Expertise Technique

Relative à la protection des eaux souterraines

Réalisation d'un forage de reconnaissance pour le
Projet VB30 à la ZAC Mitra, Saint-Gilles (30800)

Dossier de déclaration au titre de la rubrique
1.1.1.0 et 1.1.2.0 de l'article R 214-1 du code de
l'environnement

Figure 2 – Carte géologique du BRGM (extrait de l'Etude ANTEA)

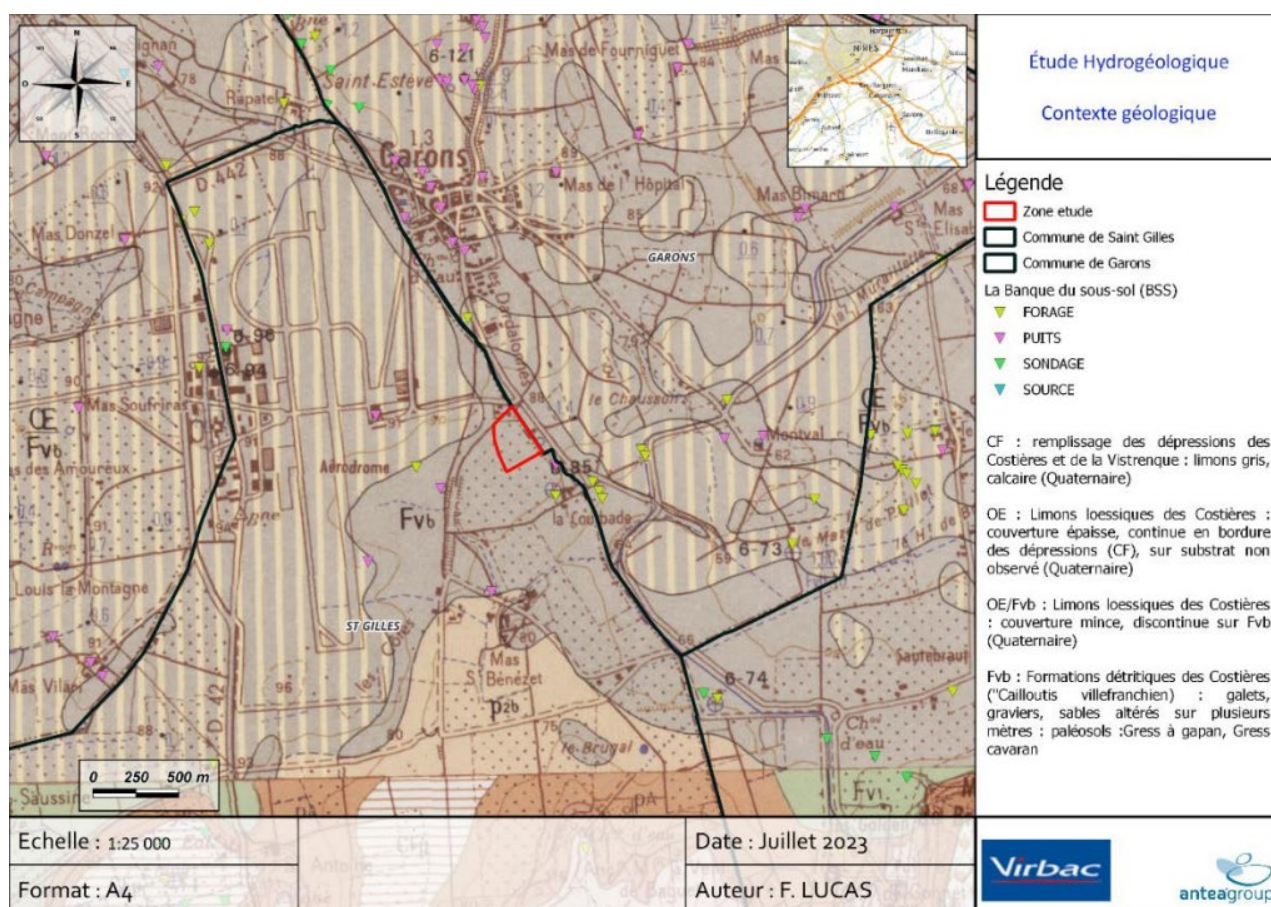
La carte présentée dans le dossier de déclaration ne comportant pas de légende, c'est celle de l'étude ANTEA qui a été reprise pour illustrer cet avis.
